San Miguelito, 09 de abril de 2025
Nota N°. MSM-DS-297-2025

INFORME TÉCNICO FUNDAMENTADO

PROYECTO	Residencial City View
LUGAR	Corregimiento de José Domingo Espinar.
OBJETIVO DE INFORME	Evaluuar la viabilidad ambiental del proyecto a la luz del estudio de impacto ambiental correspondiente
ESTUDIO DE IMPACTO AMBIENTAL	Estudio de Impacto Ambiental, categoría II, "RESIDENCIAL CITY VIEW"
ELABORACIÓN DE INFORME	<p>Ing. Alexis Miguel Botacio – Alcaldía de San Miguelito, Dirección de Gestión Ambiental. <i>Alexis Botacio</i></p> <p>Lic. Manuel Colina - Alcaldía de San Miguelito, Secretaría General.</p> <p>Arq. Diana Xie - Alcaldía de San Miguelito, Dirección de Planificación Urbana.</p> <p>Ing. Astrid Chanis - Alcaldía de San Miguelito, Dirección de Ingeniería Municipal.</p>
REVISADO Y APROBADO POR	Lic. Irma Hernández - Alcaldesa de San Miguelito <i>Irma Hernandez</i>

Vista de la Vivienda Nº 2049,
propiedad de la Sra. Luz Vargas.

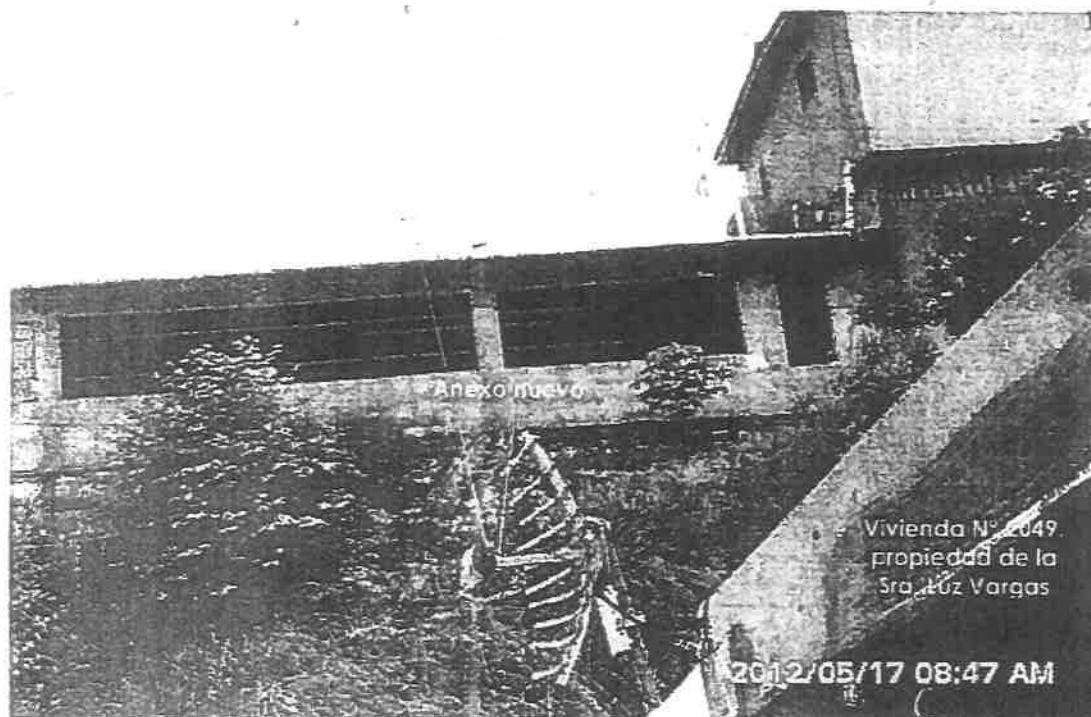
En esta vista se aprecia la vivienda ubicada en la parte superior del talud, y vemos que el techo NO tiene canalización lo que ayuda a debilitar el talud, también vemos el matorral propenso a deslizarse.

Vista de la Vivienda Nº 2049 y el talud afectado en la parte posterior superior.

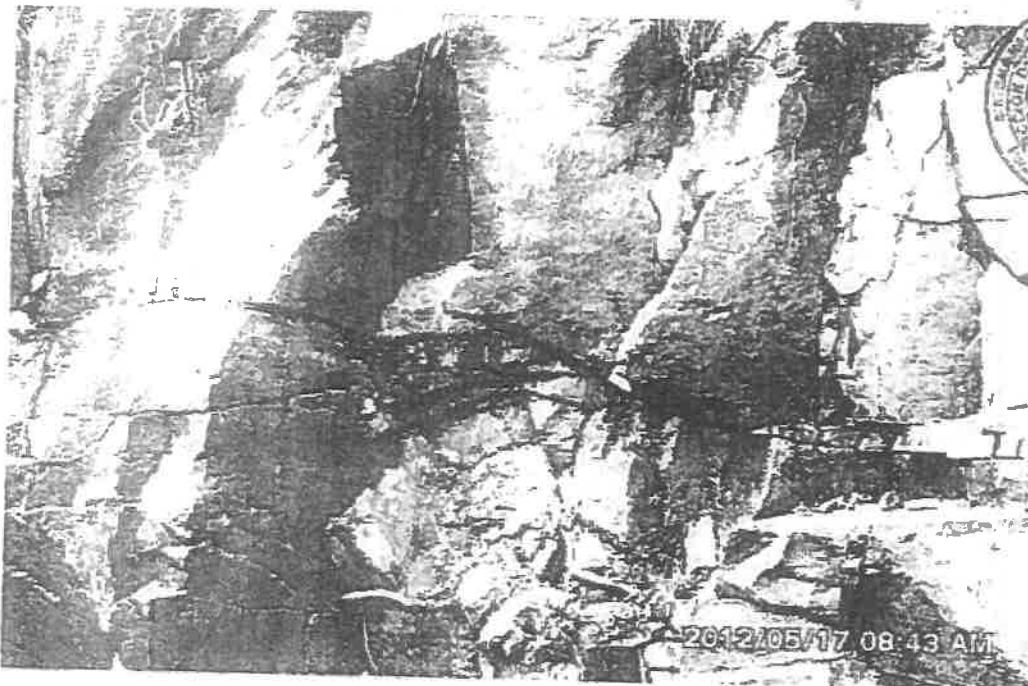
En estas vistas se observa el tamaño de las piedras desplazadas, también se observa la proximidad del talud y la vivienda.

Apreciamos el tipo de material del talud, el mismo son rocas fracturadas y por la filtración del agua NO canalizada se debilita y pueden afectar el talud.

ÁREA CON RIESGO A DESLIZAMIENTO EN EL SECTOR DE VILLA LUCRE, Abril, 2018

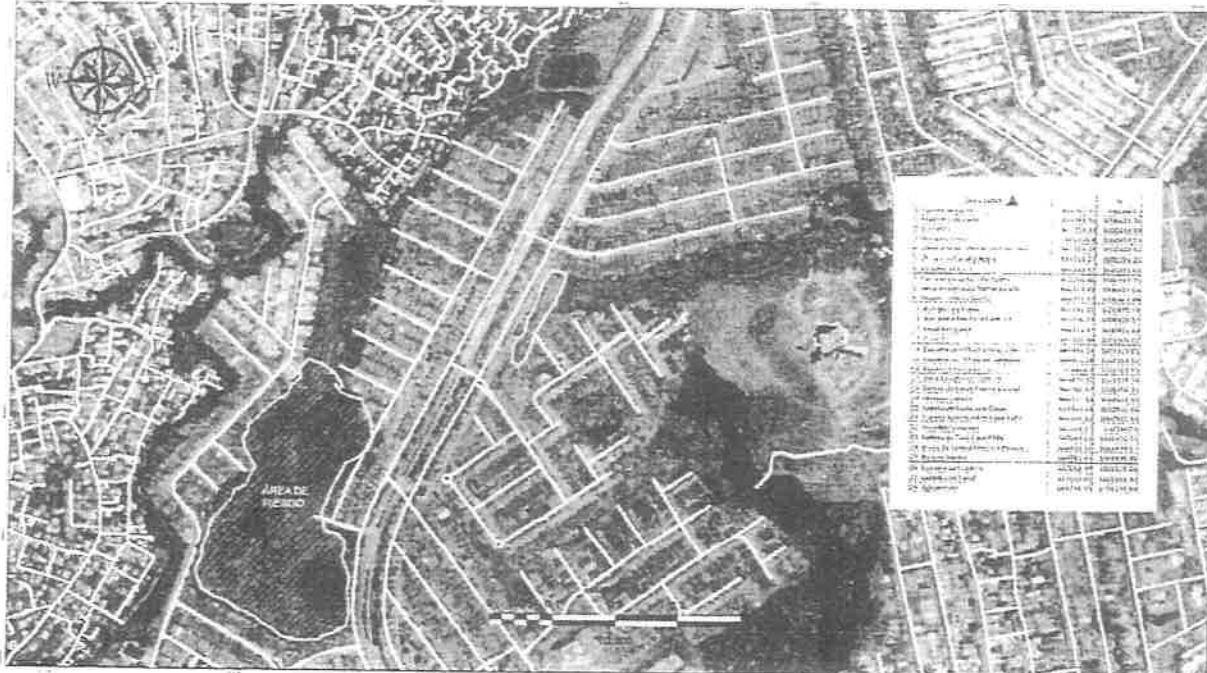
3. En la parte posterior de las viviendas de la Calle 29, se observó una ladera con una pendiente mayor a 45 grados, pero en algunas áreas o secciones la pendiente es mayor a 70 grados, donde se ha generado desprendimiento de rocas de diferentes tamaños, siendo que algunas de ellas han llegado a impactar los muros de las viviendas.

Fotos de la Ladera colindante con las viviendas de calle 29.

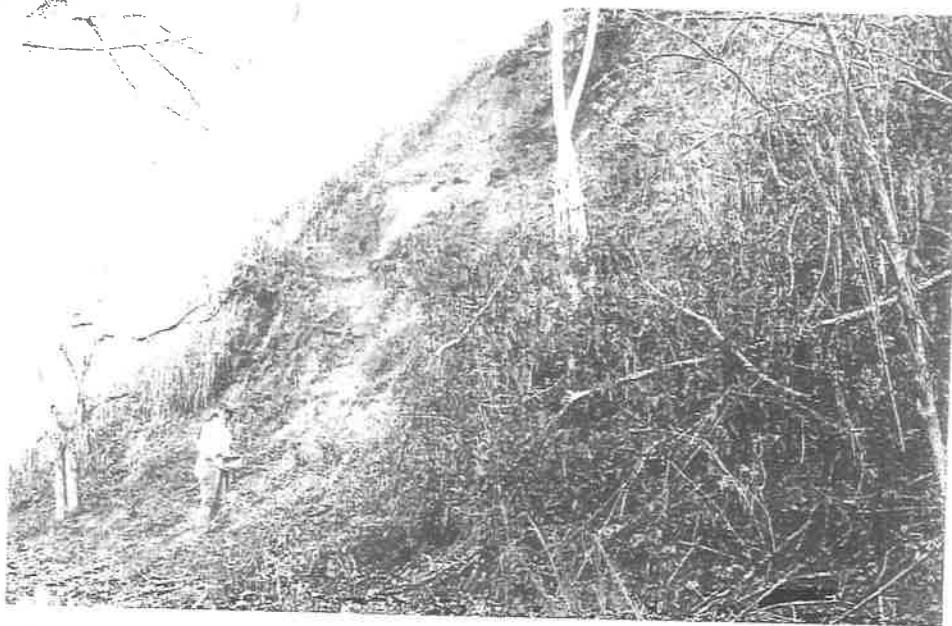
Afloramiento de aglomerado volcánico, caída y desprendimiento de rocas y árboles inclinados.

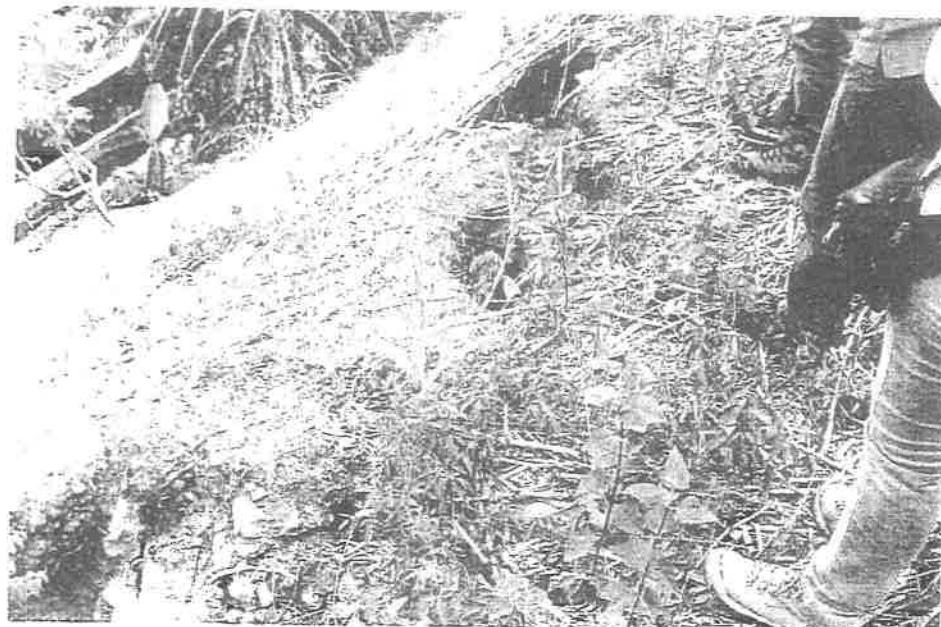
Vista de una sección del talud con una pendiente pronunciada, procesos erosivos y afloramiento de rocas producto de las lluvias.

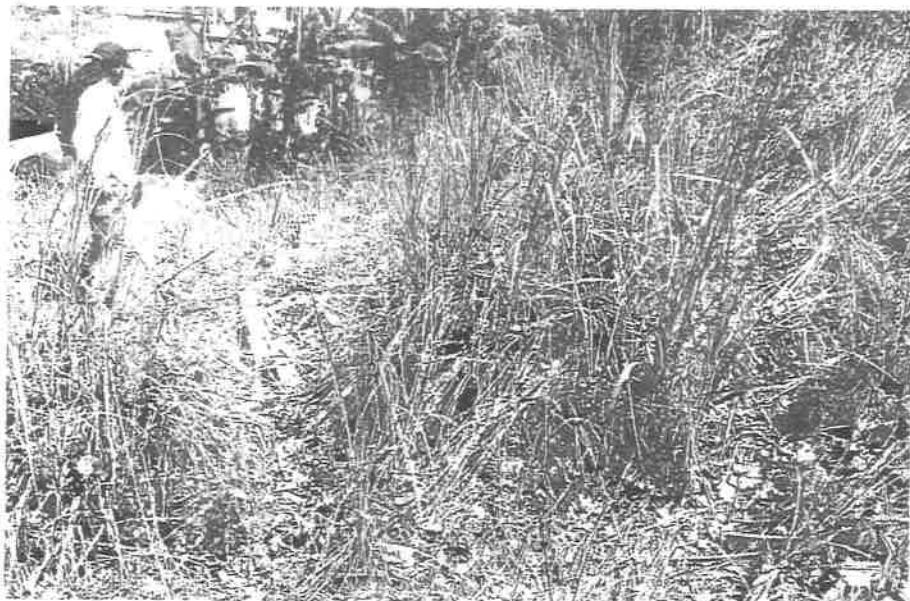
Sistema de drenaje observado en el sector, obstruido por la vegetación y posiblemente con poca capacidad

Foto 3. Lámina ubicada dentro del polígono, donde supuestamente se informaba a la comunidad que el sitio es un parque ecológico, sin embargo al momento de la inspección este se encontraba en mal estado y no se podía leer ningún tipo de información.

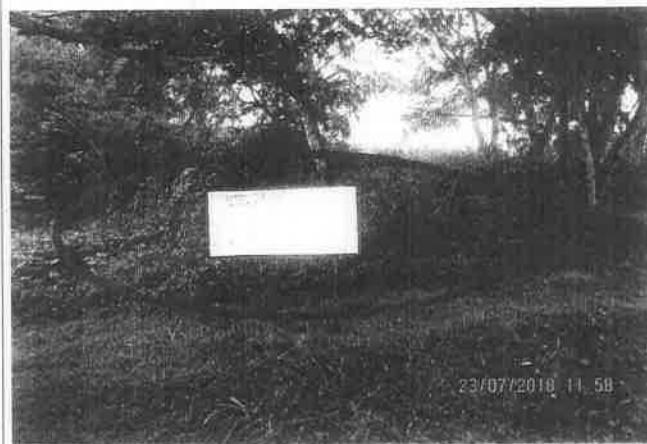
Foto 4. Vista de cerro, donde la promotora Ventaviv. S.A., según moradores quiere seguir construyendo y se les había vendido como un parque ecológico.
